LINHA ELÉTRICA DE MUITO ALTA TENSÃO ENTRE TORRE BELA E A SUBESTAÇÃO DE RIO MAIOR

ESTUDO DE IMPACTE AMBIENTAL

Volume V – Aditamento

2. RESPOSTA AOS ELEMENTOS SOLICITADOS A 19 DE AGOSTO DE 2022

Figura 1 – Traçado da LAMAT na zona dos apoios Ap 11N e Ap 15N antes e após a alteração introduzida (base carta militar)

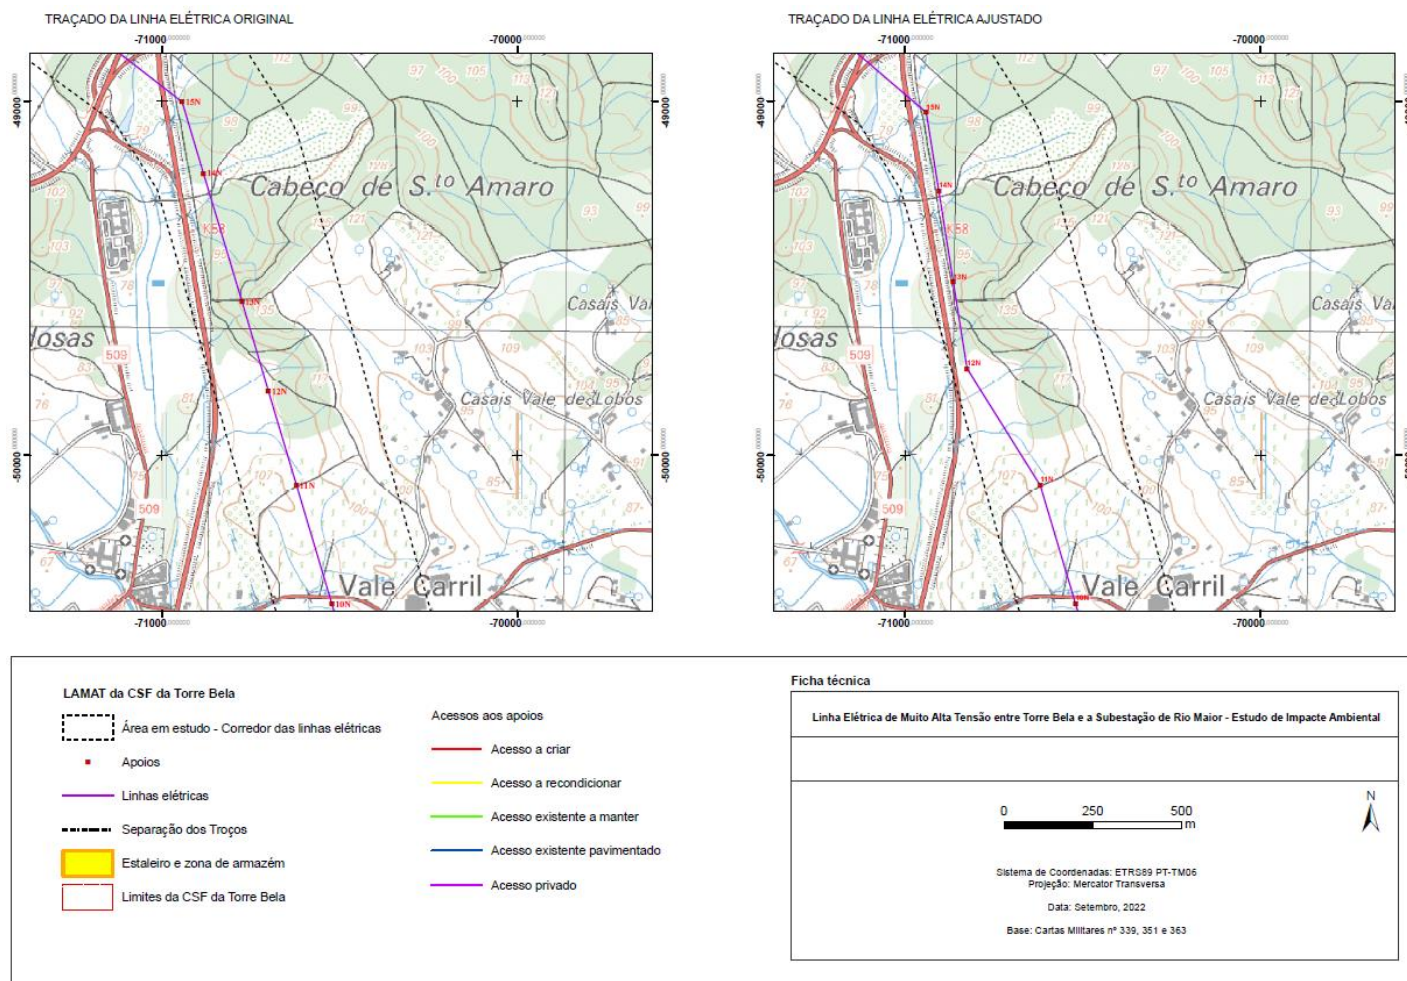
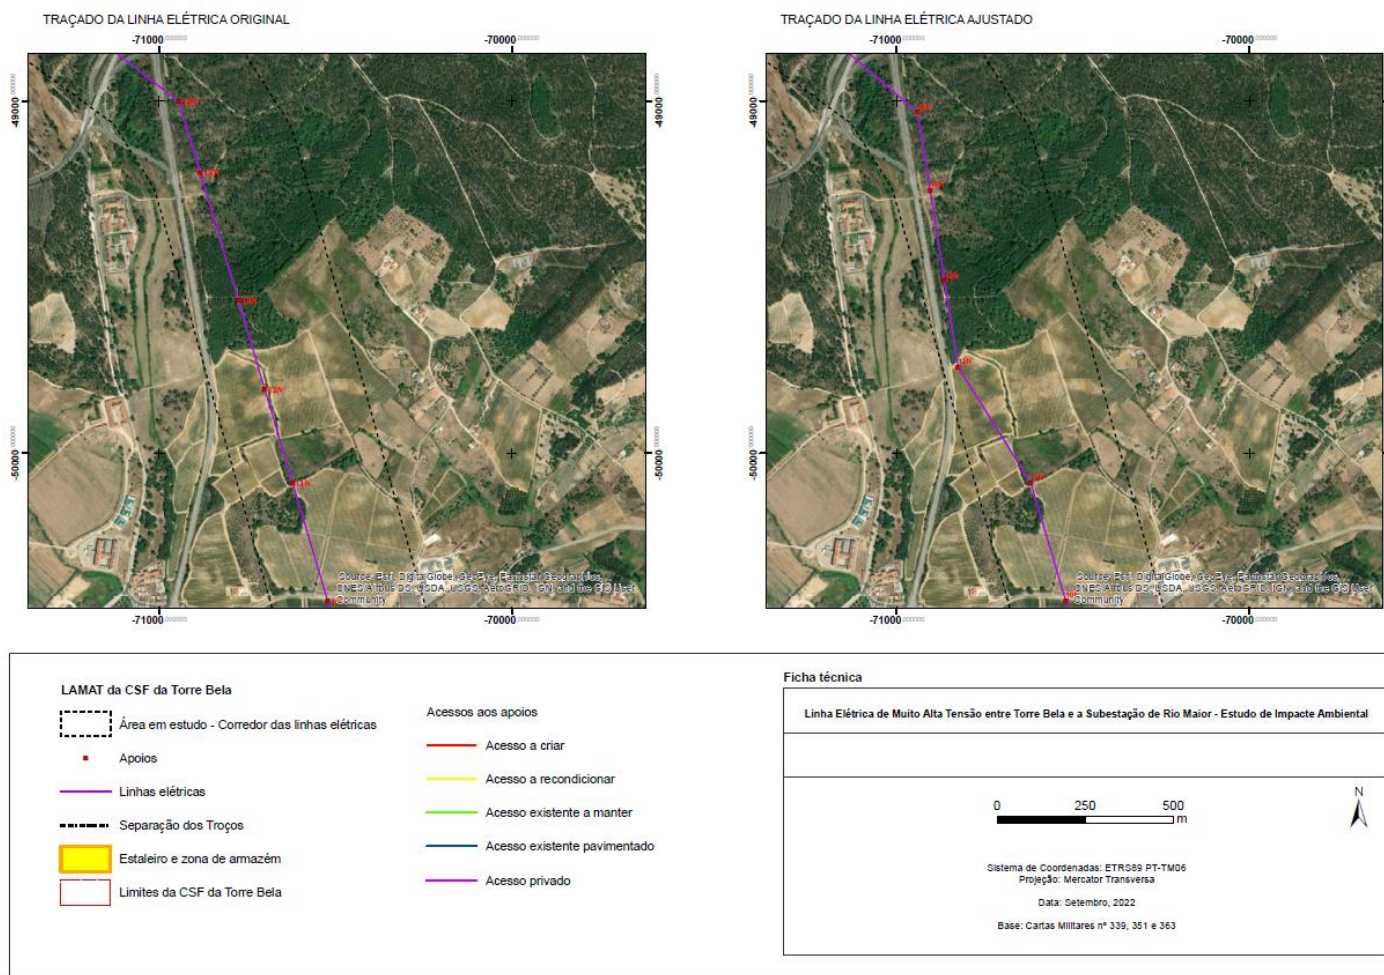
1.1 Ajustar o troço entre os apoios 11 e 15 para que se desenvolva, dentro do corredor estudado, o mais próximo possível da EN366, passando tangencialmente à área de sujeita ao Regime Florestal (RF).

Face ao ajuste que vier a ser efetuado devem ser reavaliados os impactes ao nível dos vários fatores e, caso se revele necessário, devem ser propostas novas medidas de minimização ou a adaptação das já apresentadas.

Foram introduzidas alterações nas localizações dos apoios 12N, 13N e 14N.

Apresenta-se, na Figura 1 e na Figura 2, extrato da representação do projeto sobre a base da carta militar 1:25.000 e sobre base de imagem aérea, ilustrando as diferenças entre as posições dos apoios referidos, bem como o percurso dos condutores.

A alteração introduzida nestes três apoios é considerada na avaliação de impactes nos vários fatores ambientais, tendo-se procedido a alterações quando justificado.

Figura 15 – Recursos Geológicos

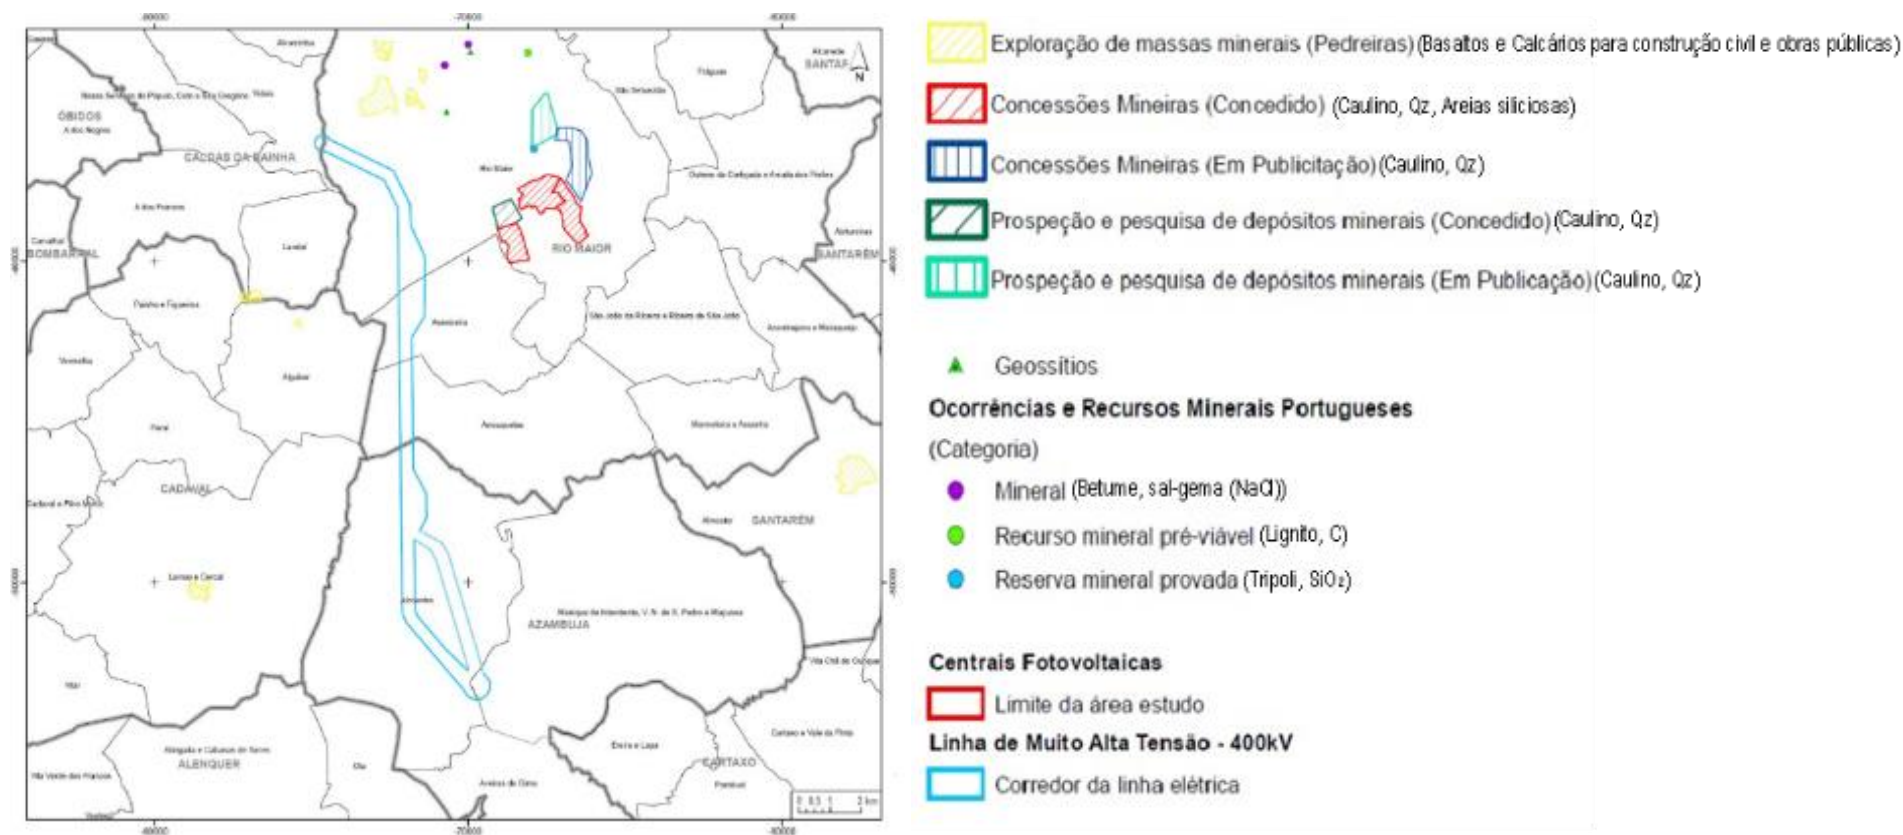
2.1.4 Complementar o mapa de recursos minerais apresentado (Figura 4.14 – Recursos Geológicos) onde deve constar a tipologia das substâncias.

Na Figura 15 apresenta-se o referido mapa de recursos minerais, complementado de forma a constar a tipologia das substâncias.

Figura 18 – Localização do estaleiro face ao leito de linha de água mais próximo, a norte

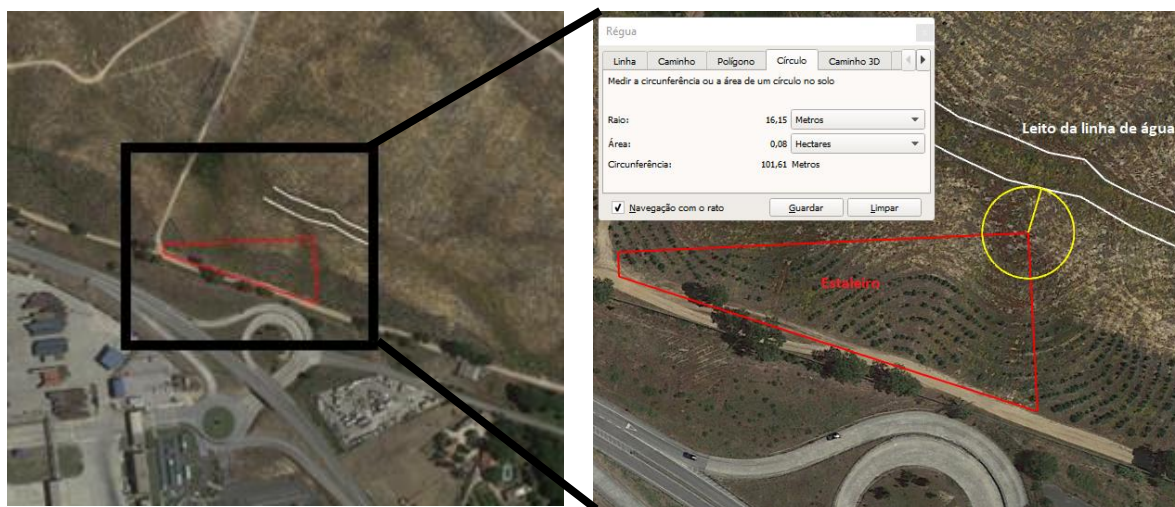
2.5.11 Demonstrar a inexistência de interferência da área de estaleiro da LMAT com a faixa de proteção ao domínio hídrico, uma vez que se observa uma linha de água cartografada na Carta Militar 1/25000, a norte da área de implantação do estaleiro.

Efetuada medição de distância, verifica-se que no local mais próximo a área afeta ao estaleiro dista mais de 16 m do limite da margem da referida linha de água, encontrando-se, portanto, totalmente fora da faixa de proteção do domínio hídrico, que é de 10 m para cada lado do leito.

A Figura 18 ilustra o que foi referido.
